Proces voorstellen nieuwe hinderbeperking (Alderstafel, december 2010)

Quick scan door het CROS-secretariaat

Het petit comité heeft op 22 mei 2012 de 15 ingediende nieuwe voorstellen voor hinderbeperking besproken aan de hand van de quick scan.

Voorstel 1

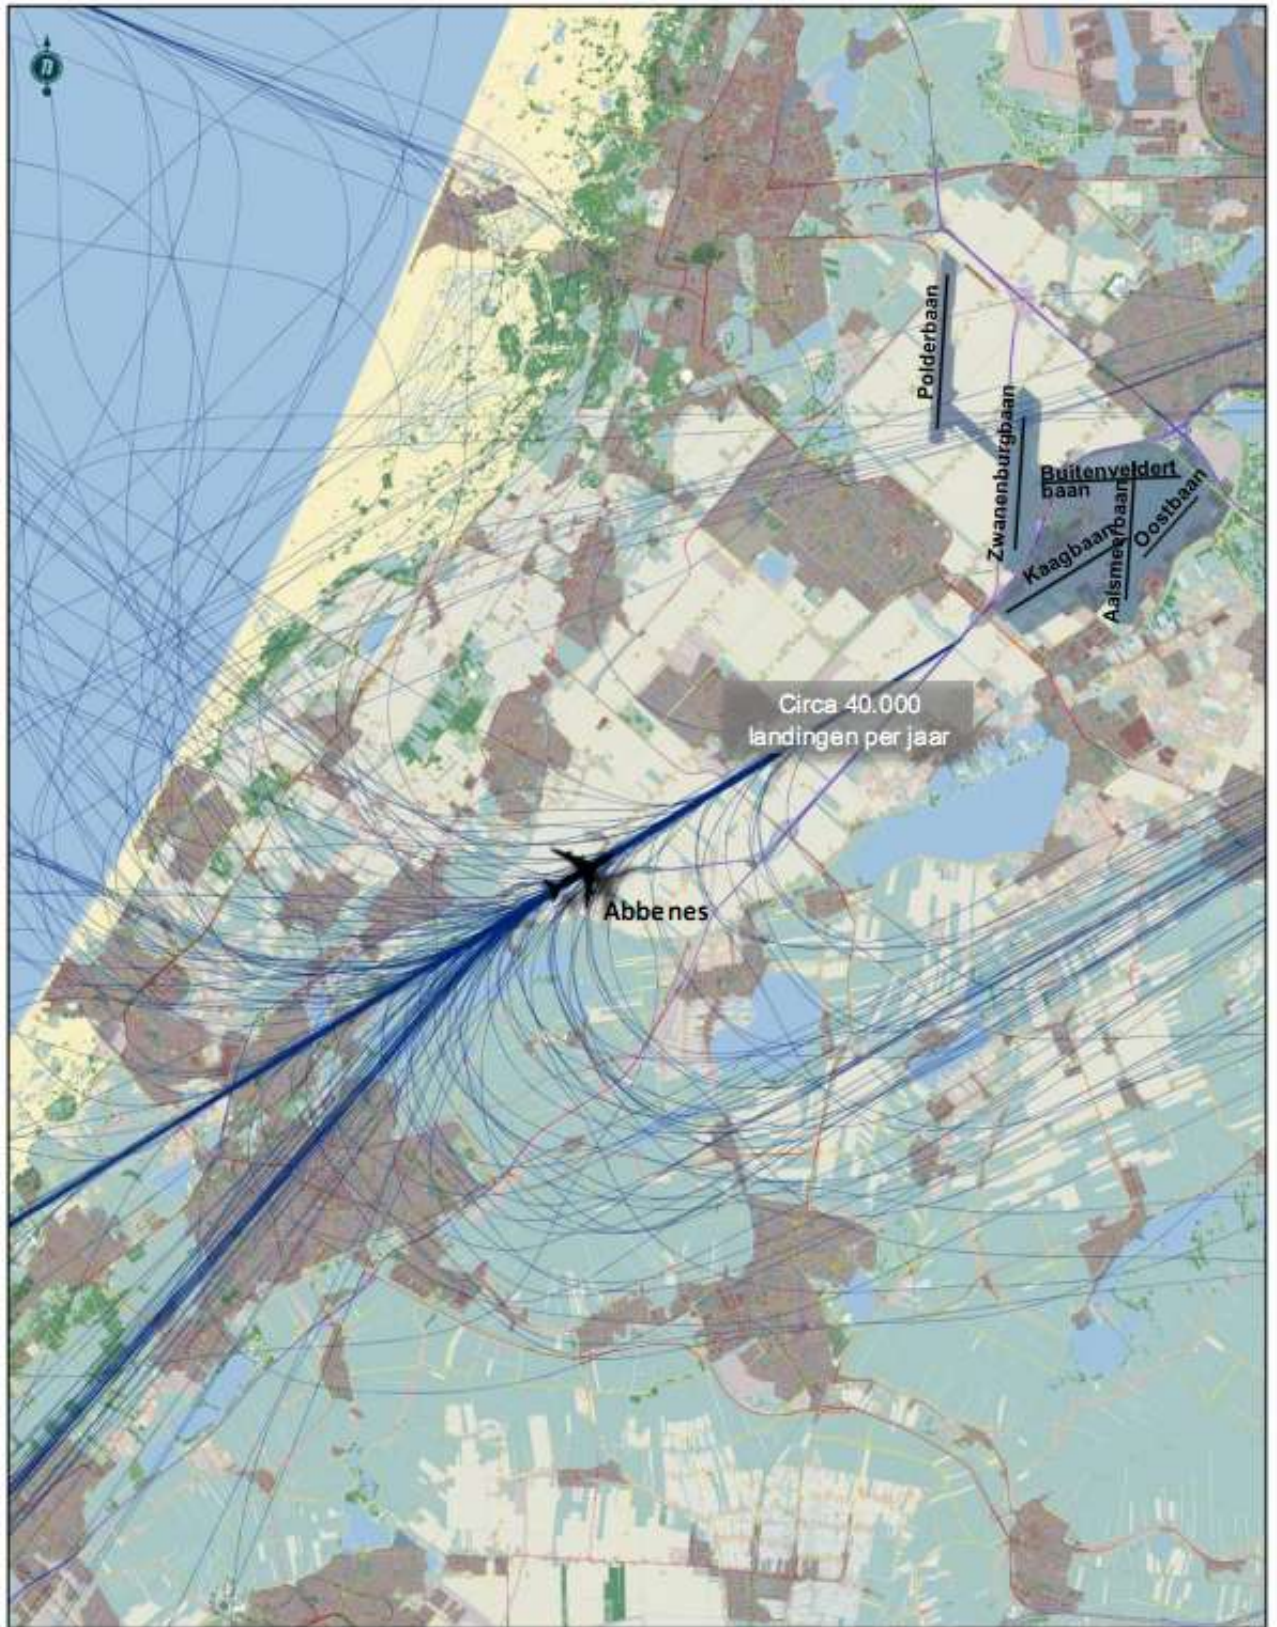
Richting Kaagbaan zuidelijker oplijnen dan bij het weefpunt Abbenes voorkomen.

Vliegtuigen pas oplijnen vanaf het weefpunt bij Abbenes geeft een inperking van de ruimte die de verkeersleider gebruikt voor het samenvoegen en oplijnen van het landend verkeer op de Kaagbaan. Als hier beperkingen aan worden gesteld zal de reeds complexe operatie nog complexer worden en de werkdruk toenemen. Daarnaast leidt dit voorstel tot hinderverplaatsing. Bovendien kan het voorstel leiden tot langere vliegtijden en minder uurcapaciteit.

Dit voorstel afwijzen omdat het leidt tot het onwenselijk verhogen van de complexiteit van de operatie en het voorstel zal leiden tot hinderverplaatsing en een lagere uurcapaciteit. Omdat het voorstel op basis van genoemde criteria al afgewezen wordt, zijn de overige criteria niet meer expliciet besproken.

Voorstel 2

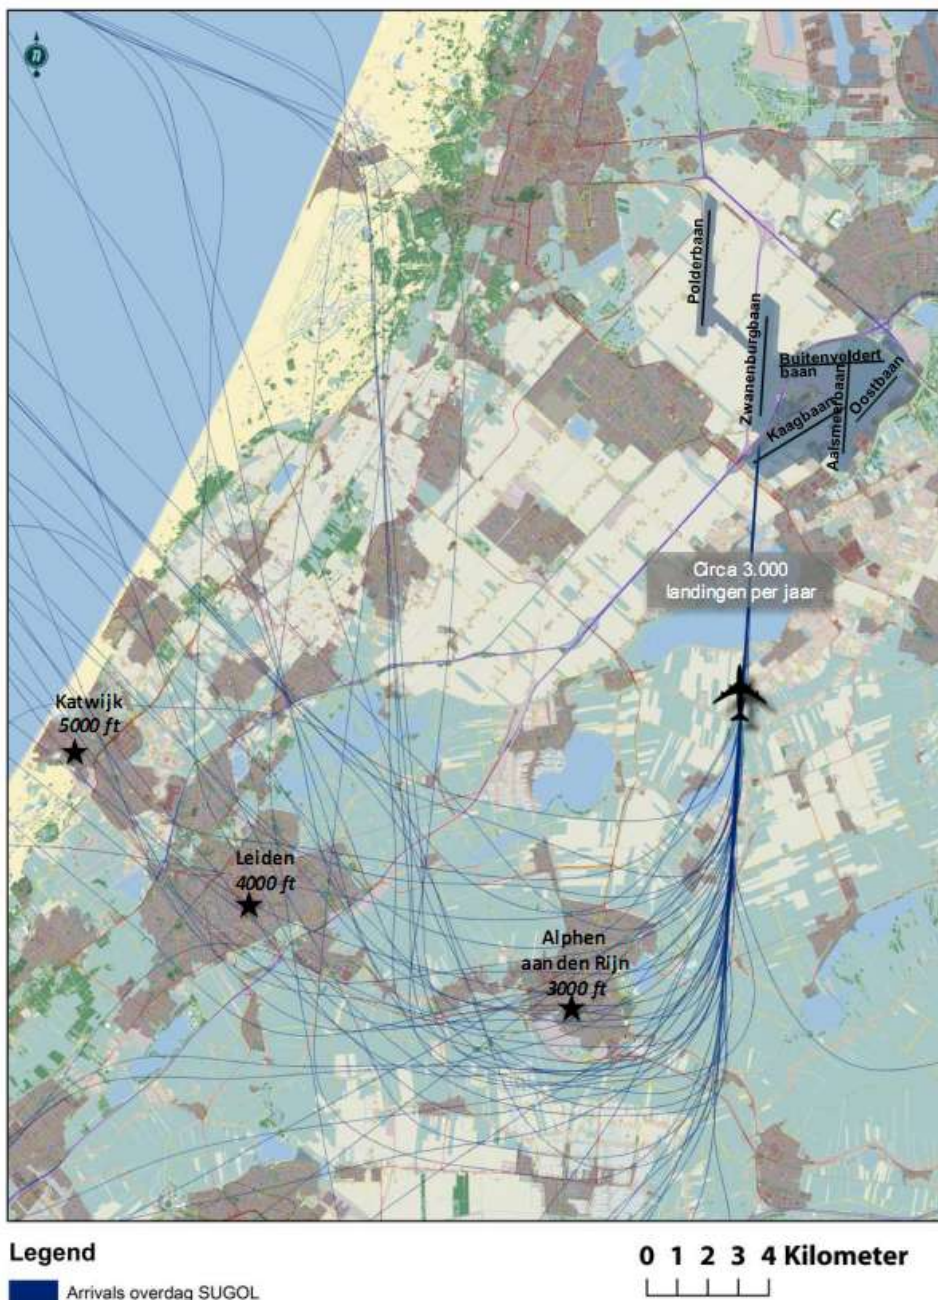
Vanuit SUGOL hoger aanvliegen richting de Zwanenburgbaan over dunbevolkt gebied.

Door de aanvlieghoogte van de vliegtuigen op, in verhouding, korte afstand te verhogen lijkt de voorgestelde manier van aanvliegen op het vliegen van CDA's. Het vliegen van CDA's overdag is momenteel punt van overleg en onderzoek aan de Alderstafel. Implementatie van een CDA voor een baan die relatief weinig gebruikt wordt lijkt niet het meest voor de hand liggend in dat traject.

Dit voorstel wordt meegenomen in de discussie over CDA's. Omdat het voorstel niet los van de discussie over CDA's kan worden gezien zijn de overige criteria niet meer expliciet besproken.

Voorstel

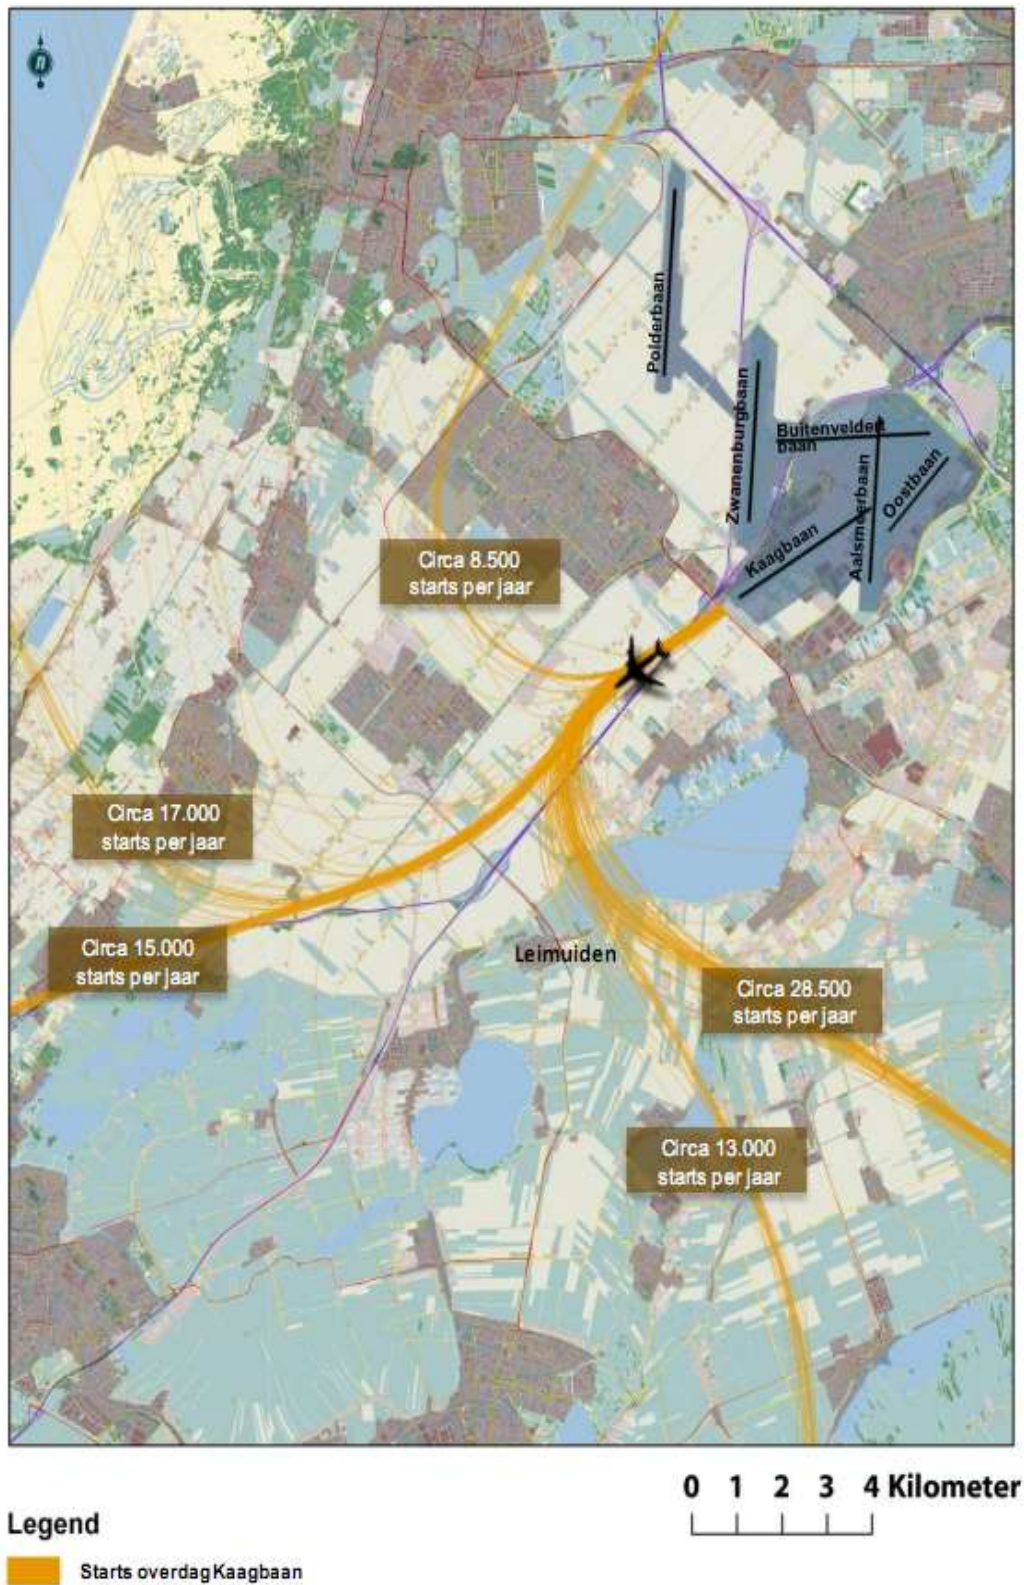
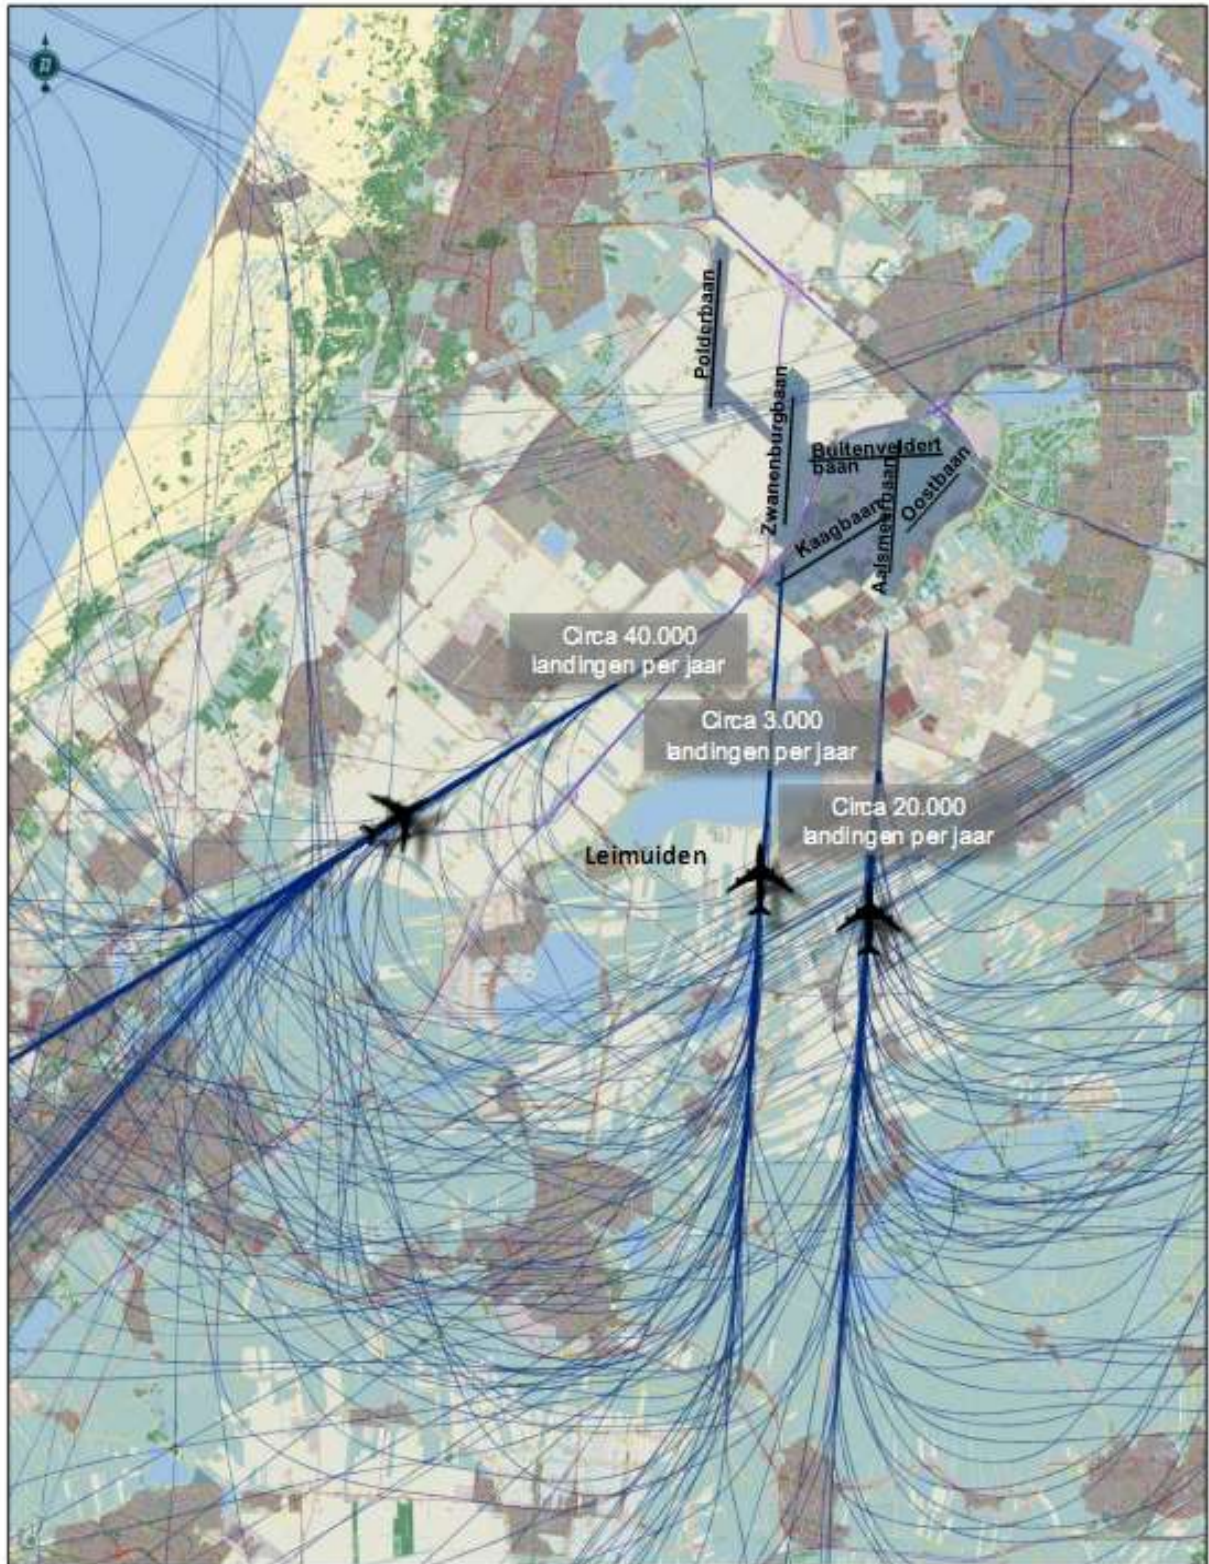
Een microklimaatproject om te komen tot geluidsreducerende maatregelen.

In het advies over het nieuwe normen- en handhavingstelsel (NNHS) van 19 augustus 2010 zijn, naast afspraken over het NNHS, ook afspraken gemaakt met betrekking tot hinderbeperking. Eén daarvan betreft een afspraak omtrent drie extra microklimaatstudies op aanvraag van de bewonersdelegatie en BRS. Dit betreft microklimaten:

Een eventueel microklimaat Leimuiden zou als vierde microklimaat toegevoegd kunnen worden, maar dan naar verwachting pas in 2015 opgepakt kunnen worden. Naast de criteria voor voorstellen voor nieuwe hinderbeperking zal ook rekening moeten worden gehouden met de randvoorwaarden: herprioritering/herplanning van het bestaande pakket en het kunnen vrijspelen van benodigde capaciteit voor het vastgestelde pakket van hinderbeperkende maatregelen.

NB: In een separaat traject heeft de gemeente Kaag en Braassem de voorzitter van de werkgroep Uitvoering hinderbeperking verzocht om vervolgonderzoek naar de toepassing van de vaste bochtstraal op de vertrekroute tussen Rijsenhout en Leimuiden (AND/ARN/LEK/LOP/LUN-24). De gemeente Haarlemmermeer is daar vooralsnog op tegen en de gemeente Aalsmeer wil eerst meer informatie voordat zij een uitspraak kan doen over de wenselijkheid van verder onderzoek.

Het petit comité stelt dat het waarschijnlijk zinvoller is voor de gemeente Kaag en Braassem om de optie van de vaste bochtstraal op de vertrekroute tussen Rijsenhout en Leimuiden (AND/ARN/LEK/LOP/LUN-24) na te streven omdat deze maatregel naar verwachting ook centraal zou staan in een eventueel microklimaat Leimuiden. Het petit comité stelt daarom voor dat de betrokken gemeenten met elkaar in gesprek gaan om uit deze impasse te komen.

Daarnaast wordt het verzoek om een microklimaat onverkort voorgelegd aan de Alderstafel, omdat daar besloten moet worden of aan de randvoorwaarden wordt voldaan. De overige criteria zijn daarom niet meer expliciet besproken.

Voorstel 1

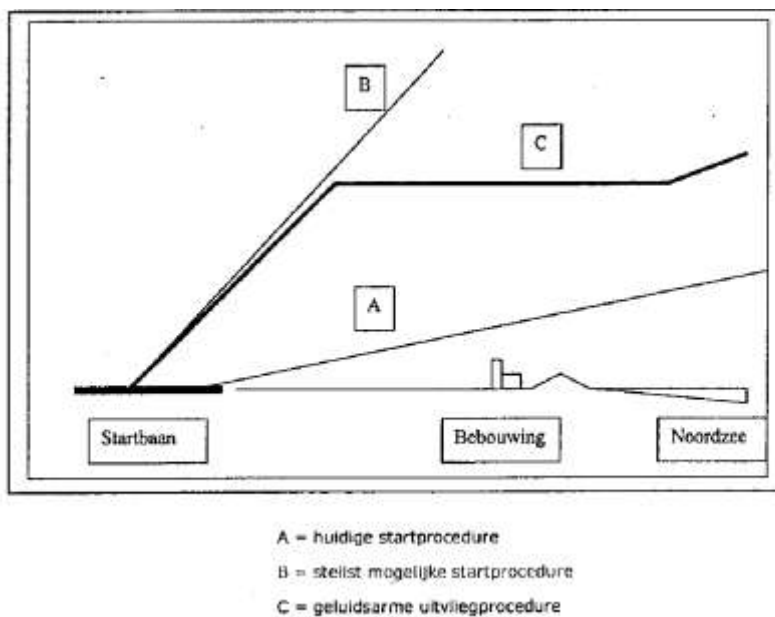
John Wayne-departure: Bij deze procedure wordt zo steil mogelijk geklommen naar een veilige hoogte, waarna vervolgens horizontaal (met minimaal motorvermogen) naar zee wordt gevlogen. Boven zee wordt pas weer meer gas gegeven (om verder te klimmen).

De opties A en B zoals weergegeven door Cluster Noord zijn niet realistisch weergegeven in de figuur ten opzichte van de voorgestelde optie C. Zie hieronder een uitleg per startprocedure.

Optie A: De weergegeven optie A geeft een verkeerde weergave van de klimgradiënt tijdens de start ten opzichte van de andere procedures. Alle startprocedures hebben namelijk direct na de take-off een vergelijkbare steile klim tot een bepaalde hoogte, met een hoog motorvermogen om zo snel mogelijk een minimum veilige hoogte en snelheid te hebben. De hoogte waarop het motorvermogen wordt verminderd is afhankelijk van welke startprocedure er wordt gekozen door de

Optie B: De weergegeven optie B laat geen afzwakkende knik zien in het klimprofiel waar het vermogen wordt verminderd. Dit zal echter wel optreden omdat de motor niet lang belast mag en kan worden.

Optie C: Bij de voorgestelde uitvliegprocedure wordt er na de steile klim vanaf een bepaalde hoogte zoveel mogelijk motorvermogen verminderd om zodoende met minimaal motorvermogen boven bepaald (bewoond) gebied te vliegen. Dit betekent dat er laag gevlogen wordt met een minimum motorvermogen en met vleugelklappen uit (meer geluid). Dit zorgt voor dichterbij de luchthaven gelegen gebieden voor extra geluidbelasting. Deze gebieden zijn al reeds zwaar belast. Uit veiligheidsoogpunt is het belangrijk om zo snel mogelijk hoogte te winnen en het vliegtuig voldoende snelheid te geven. Met andere woorden, hoogte en snelheid dragen bij aan een veilige vliegoperatie. Op lage hoogte en met lage snelheid vliegen betekent dat de marges voor ingrijpen bij calamiteiten nihil zijn. Bovendien leidt een dergelijke vertrekprocedure tot hinderverplaatsing naar andere gebieden omdat er langer laag gevlogen wordt. Ten slotte rijst de vraag of de John Wayne-departure als standaard vertrekprocedure opgenomen kan/moet worden. Als dit niet voor alle startbanen het geval is kan het mogelijk gevolgen hebben voor de complexiteit van de operatie voor de luchtverkeersleiding alsmede voor de vliegers. Als de voorgestelde startprocedure wel voor alle banen ingevoerd kan worden zal dit ook leiden tot extra geluidbelasting voor plekken die nu minder belast worden (hinderverplaatsing).

Afgezien van de twijfels over de uitvoerbaarheid van dit voorstel is de verwachting dat dit voorstel leidt tot hinderverplaatsing en een onwenselijke verhoging van de complexiteit van de operatie. Het advies is dus dit voorstel af te wijzen. De overige criteria zijn niet meer expliciet besproken.

Voorstel 1

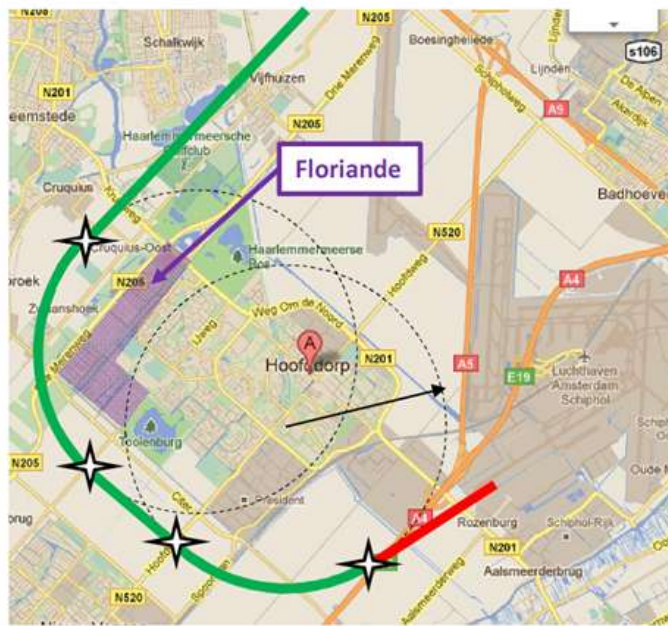
1^e deel van de bocht als 3b+ vliegen, daarna het strikte midden tussen Hoofddorp en Nieuw-Vennep rechtdoor vliegen, waarna vervolgens in een bocht met gelijke straal zoals bij 3b+ om Floriande wordt heengevlogen.

Bij het toepassen van de vaste bochtstraal technologie dient de bochtstraal voldoende groot te zijn. Bij dit voorstel van Floriande Tegen Geluid (FTG) is de eerste bochtstraal gelijk aan de eerste bochtstraal van de Cros Pilot 3b, deze is dus groot genoeg. In het voorstel heeft de tweede bochtstraal dezelfde grootte als de eerste bochtstraal. De grootte van de bochtstraal is afhankelijk van de snelheid en hellingshoek van het vliegtuig. In een bocht zijn vliegtuigen gebonden aan een maximale hellingshoek. Bij deze maximale hellingshoek zal een grotere snelheid tot een exponentieel grotere bochtstraal leiden.

De snelheid varieert per vliegtuigtype, gewicht, vlieghoogte en wind. Bij de Cros pilot 3b is de tweede bochtstraal groter omdat het vliegtuig hoger zit en een grotere snelheid heeft. In dit alternatief dient derhalve de tweede bocht ook groter te zijn dan weergegeven, wellicht vanwege het extra stuk rechtdoor vliegen zelfs groter dan de huidige tweede bocht van de Cros Pilot 3b.

- Uit experimenten bij vliegers is gebleken dat dit rechte segment voor veel vliegers onlogisch en daarom onverwacht komt. Ervaringen uit het verleden wijzen uit dat vliegers dit als dermate onrustig ervaren dat zij de procedure afbreken. De voorgestelde route invoeren zou daarom de veiligheid in het geding

- Het rechte segment onderbreekt de continuïteit van de bocht. Het tweede deel van de bocht moet door de verkeersleider extra gemonitord worden omdat het rechte segment tot gevolg heeft dat het verkeer tijdelijk convergeert met ander verkeer (verkeer dat over zee aan komt vliegen en het verkeer dat de BERGI route volgt). Het inzetten van de tweede bocht is essentieel voor de separatie en kan als gevolg van een fout of storing te laat of niet uitgevoerd worden. Dit zorgt ervoor dat de verkeersleider meer aandacht moet geven aan het verkeer wat voor extra werkdruk zorgt

Vanwege de onwenselijke gevolgen voor de veiligheid dient dit voorstel afgewezen te worden. De overige criteria zijn niet meer expliciet besproken.

Voorstel 4

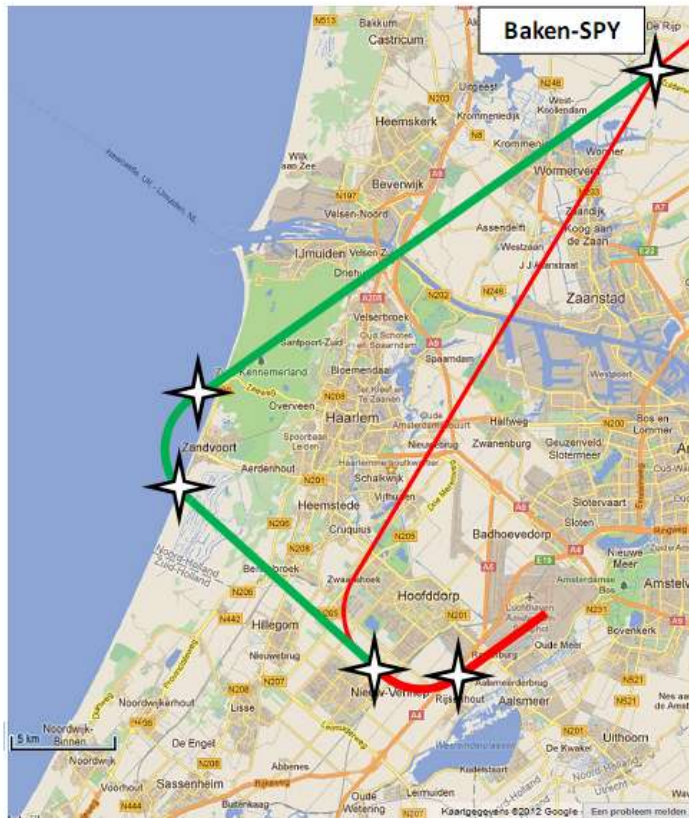
1^e bocht als 3b+, waarna tussen Hoofddorp/Nieuw-Vennep en Bennebroek/Hillegom door richting zee wordt gevlogen. Het 3^e deel is een bocht om Zandvoort heen richting het bakken SPY.

Het startend verkeer op de Spijkerboorroute vanaf de Kaagbaan en het naderend verkeer richting de Polderbaan zullen elkaar in dit voorstel kruisen. Kruisend verkeer wordt zoveel mogelijk gemeden omdat dit de complexiteit van de operatie voor de luchtverkeersleiding vergroot. Het startend verkeer mag niet verder doorklimmen dan FL60, het landend verkeer mag niet verder doordalen dan FL70 (waarmee 1000 feet separatie wordt bereikt).

In de huidige situatie is er ook sprake van kruisend landend verkeer naar de Polderbaan met startend verkeer vanaf de Kaagbaan (BERGI route). Een belangrijk verschil is echter dat deze kruising voor zowel het startend als landend verkeer eerder op de route is, waardoor het startend verkeer eerder vrij is om door te klimmen en het landend verkeer eerder kan dalen richting de ILS.

Het doorvliegen richting zee zorgt er tevens voor dat het verkeer convergeert met ander verkeer (verkeer dat over zee aan komt vliegen en het verkeer dat de BERGI route volgt). De verkeersleider dient het verkeer op deze routes daarom langer te monitoren wat zorgt voor extra werklust.

Naast de verhoogde complexiteit voor de luchtverkeersleiding brengt kruisend verkeer een veiligheidsrisico met zich mee. Daarnaast zal er sprake zijn van verplaatsing van hinder naar Nieuw-Vennep, Bennebroek en stiltegebied. Bovendien wordt er een langere route gevolgen waardoor er meer mensen gehinderd zullen worden.

Vanwege de gevolgen voor veiligheid en hinderverplaatsing dient het voorstel te worden afgewezen. De overige criteria zijn niet expliciet besproken.
